Zienswijzennotitie

Het ontwerpwijzigingsplan 'Heuvelstraat – Eltenseweg Stokkum' op basis van artikel 3.6, lid 1 onder a. Wro. Het ontwerpwijzigingsplan voorziet in de bouw van maximaal 12 nieuwe woningen op het perceel kadastraal bekend, gemeente 's-Heerenberg, sectie F, nummer 1135 aan de Heuvelstraat/Eltenseweg in Stokkum. De bestemming 'Agrarisch' op de percelen wordt hierbij conform de wijzigingsbevoegdheid gewijzigd naar de bestemmingen 'Wonen', 'Tuin' en 'Groen' ter plaatse van de aanduidingen op de verbeelding. Het ontwerp wijzigingsplan heeft vanaf 9 februari 2012 tot 21 maart 2012 ter inzage gelegen.

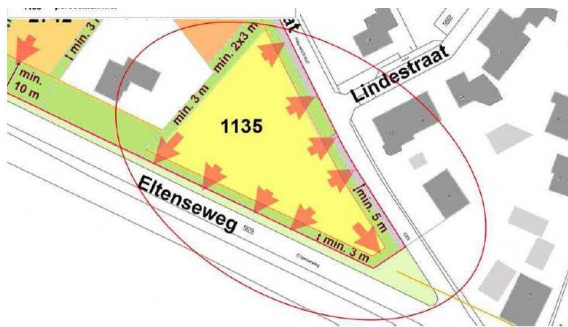
- 3. dat in paragraaf 2.4.1 wordt geconcludeerd dat de grondwaterstand een bepaalde hoogte heeft terwijl er eigenlijk sprake is van een schijngrondwaterstand;

3. *dat in paragraaf 2.4.1 wordt geconcludeerd dat de grondwaterstand een bepaalde hoogte heeft terwijl er eigenlijk sprake is van een schijngrondwaterstand* > de 'echte' grondwaterstand is het peil van het eerste watervoerende pakket ter plekke van een bepaalde locatie. In dit geval ligt die grondwaterstand meer dan 4 meter beneden het maaiveld. Op de planlocatie zou er daardoor nauwelijks tot geen invloed kunnen zijn van grondwater. De bodem ter plekke van het plangebied is in het verre verleden echter zodanig opgebouwd dat zich hierin plaatselijk licht diagonale lagen bevinden die door silt en/of leemdeeltjes een grotere dichtheid hebben dan het zogenoemde moedermateriaal (pleistoceen grindhoudend matig fijn en matig grof zand). Dergelijke 'storende' of 'waterkerende' lagen in de bodem zorgen er voor dat hemelwater zich niet direct bij het 'echte' grondwater kan voegen, maar tijdelijk dichter aan de oppervlakte aanwezig blijft (zie ook de afbeelding hieronder). Hierdoor ontstaat een zogenoemde 'schijngrondwaterspiegel'.

Afhankelijk van de ligging en grootte van de zogenoemde 'storende' of 'waterkerende' laag kan er, mede vanwege de nabijheid van de 'Montferlandse Berg', in het onderhavige plangebied sprake zijn van een schijngrondwaterspiegel met een min of meer constant peil. Door in de berekening en het onderzoek uit te gaan van de schijngrondwaterspiegel zal het beeld dat uit de watertoets naar voren komt voor wat betreft de ervaringen met het grondwater (en eventuele overlast daarvan) herkenbaarder en accurater zijn, dan wanneer wordt uitgegaan van de 'echte' grondwaterstand op 4 meter beneden het maaiveld. Het uitgaan van en/of rekenen met de schijngrondwaterstand is in dit geval dus het meest realistisch.

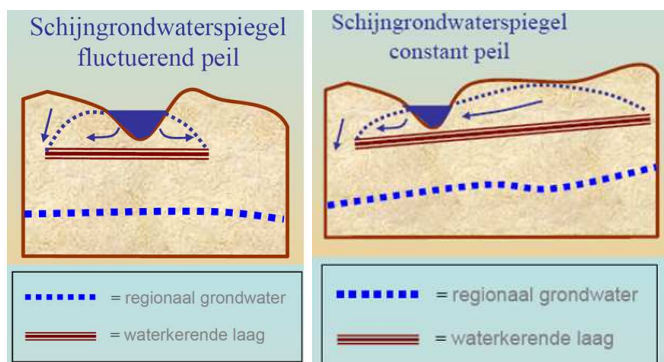
- A. hij het vrije uitzicht dat hij nu heeft, door het wijzigingsplan kwijt raakt;
- B. hij met de huidige gekozen situering van de nieuwe bebouwing onwenselijk tegen de zijkant van twee woningen aan moet gaan kijken;

Beide punten hebben betrekking op het uitzicht van indiener en de manier waarop het ten gevolge van het wijzigingsplan 'Heuvelstraat – Eltenseweg Stokkum' gaat veranderen. Indiener geeft aan dat het vrije uitzicht dat hij nu heeft als gevolg van het onderhavige wijzigingsplan zal gaan verdwijnen en wellicht in de toekomst tegen zijkanten aan moet kijken. In de huidige situatie kijkt indiener visueel ongehinderd uit over het plangebied, dat nu nog weiland is. In de toekomstige situatie wordt nieuwbouw mogelijk. De nieuw te bouwen woningen zijn gericht naar de zijde van de Eltenseweg of de Heuvelstraat en staan hier niet dwars op. Uitzondering vormt de kop Eltenseweg-Heuvelstraat waar de woningen vanuit stedenbouwkundig uitgangspunt bij voorkeur naar de punt zijn gericht. Bijgebouwen dienen niet op de kop Eltenseweg-Heuvelstraat gepositioneerd te worden. Op de punt Eltenseweg-Heuvelstraat ligt de rooilijn 3 meter terug ten opzichte van een denkbeeldig doorgetrokken lijn van de zuidoostelijke bebouwingsgrens van de van woning van indiener. Hierbuiten moet het gebied open gelaten worden om de overzichtelijkheid van het kruispunt te waarborgen (zie afbeelding hieronder).
